PLAN LOCAL D'URBANISME (PLU)

Déclaration de projet emportant mise en compatibilité du PLU (DP MEC)
Haut des Poulivets

Réponses envisagées aux avis issus de la réunion d'examen
conjoint, transmis en parallèle de cette réunion, et de la CDPENAF

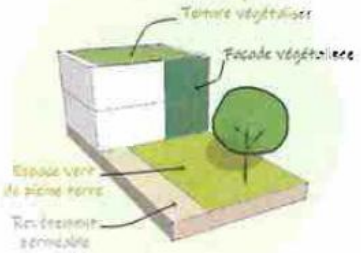
PPA	Extrait / résumé de l'avis	Réponses envisagées de la municipalité avant l'enquête publique
Chambre d'agriculture du Vaucluse 21/05/2026	Absence de remarque particulière.	La commune n'a aucun commentaire à ajouter.
Parc Naturel Régional (PNR) du Luberon 21/07/2026	Le projet présenté sur l'OAP propose une voie qui permettra de desservir l'ensemble des habitations et éventuels commerces et services ainsi que des stationnements privés. Le schéma de l'OAP ne propose pas un principe de bouclage mais un principe d'aire de retournement à créer à la terminaison de cette voirie. Le projet propose également des principes de liaisons douces. Il est rappelé que la desserte routière et/ou piétonne est un enjeu majeur dans l'intégration des nouveaux quartiers dans les tissus urbains existants. La parcelle proposée à l'urbanisation est une parcelle en dent creuse construite, à proximité du centre village, entre deux espaces déjà urbanisés. L'enjeu de connexion est important. Aussi, au regard des caractéristiques de la parcelle, il pourrait être proposé de créer plusieurs accès routiers soit dans la continuité de la voirie du Petit bois à l'Ouest soit en lien avec la rue de l'Eglise à l'Est. Cette proposition participerait à une bonne articulation de ce nouveau projet dans les espaces urbains déjà existants. Lors de la réunion, il a été expliqué que des hypothèses de bouclage n'ont finalement pas été retenues dans le projet d'OAP. Au regard de notre expertise dans l'accompagnement de projet urbain, il pourrait être proposé d'étudier ensemble ces alternatives afin de tendre vers un aménagement le plus qualitatif possible en prenant en compte l'ensemble des contraintes du site	Comme cela a été expliqué en réunion d'examen conjoint (voir CR), la commune rappelle que trois scénarios distincts ont été étudiés avec le porteur de projet concernant l'accessibilité routière. L'un d'eux visait un bouclage vers le chemin du Petit Bois, mais il générerait un point de rencontre dangereux avec la route et se situait, en outre, sur un chemin privé. Un autre scénario consistait à créer un bouclage depuis et vers la rue de l'Eglise, mais il soulevait des difficultés de dimensionnement, en raison de la faible largeur disponible entre les constructions existantes, ainsi que <u>des impacts sur des boisements à forts enjeux, notamment écologiques</u> (impact direct pour passer la voie, travaux, flux et nuisances sonores, éventuels éclairages ...). Par ailleurs, ces scénarios de bouclage génèraient plus d'artificialisation des sols que le scénario retenu en impasse.

PPA	Extrait / résumé de l'avis	Réponses envisagées de la municipalité avant l'enquête publique
		Le 3^{ème} scénario a donc été retenu sachant que la densité d'habitants la plus importante sera située à l'entrée de la zone de projet et que peu d'habitants auront vocation à utiliser l'aire de retournement. Même si le PNR ne précise pas in fine pourquoi le bouclage serait plus pertinent dans le cadre spécifique de ce projet, un tel scénario n'apparaît pas comme plus vertueux sur le plan environnemental (impact sur le boisement et artificialisation), et ne pose pas de problématique fonctionnel au regard du schéma d'aménagement retenu et notamment de la densité progressive des logements. On notera d'ailleurs que l'impact sur les boisements est contraire à la demande de protection forte formulée par ailleurs par le PNR. Aucune modification n'est donc envisagée en ce sens, et la commune estime que toutes les études nécessaires ont bien été menées. Concernant les cheminements piétons (voir également avis transmis en réunion d'examen conjoint), la commune rappelle que ceux-ci sont multiples, qu'ils soient orientés ouest-est ou nord-sud. Si l'OAP ne fait pas apparaître l'ensemble de ces cheminements pour des raisons de lisibilité et d'instruction, la partie écrite prévoit bien de maintenir, de conforter ou de créer des liaisons douces permettant la déambulation au sein du secteur de projet et depuis celui-ci.
